Zamawiający zamieszcza odpowiedzi na pytania, które wpłynęły po upływie terminu w trakcie pierwszego postępowania i w związku z tym nie udzielono wówczas odpowiedzi.

Przykład:

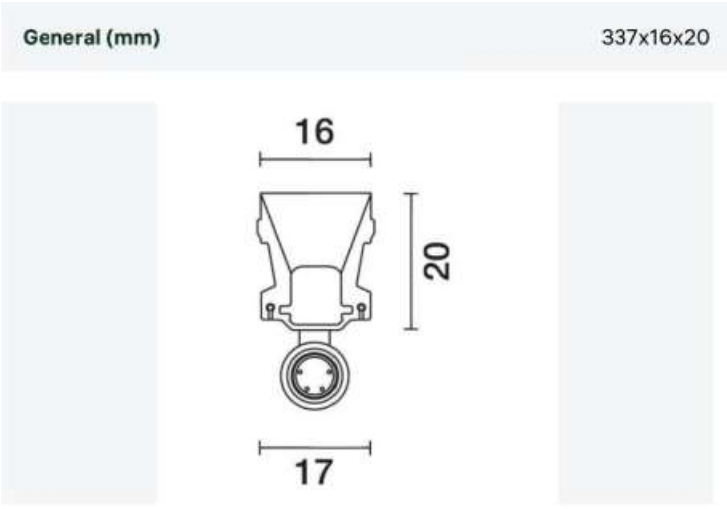
5. Oprawa 16 - bardzo nietypowa oprawa, co autor miał na myśli, może jakiś przykład?

Oprawa w formie świecącej listwy zatopionej w posadzce. Wymaga sterowania z poziomu zarządzania wystawą i jest możliwa do zrealizowania wyłącznie razem z wykonaniem posadzki na I piętrze. Ważne: ciągłość listwy, odporność na warunki użytkowania - chodzenie, krzesła.
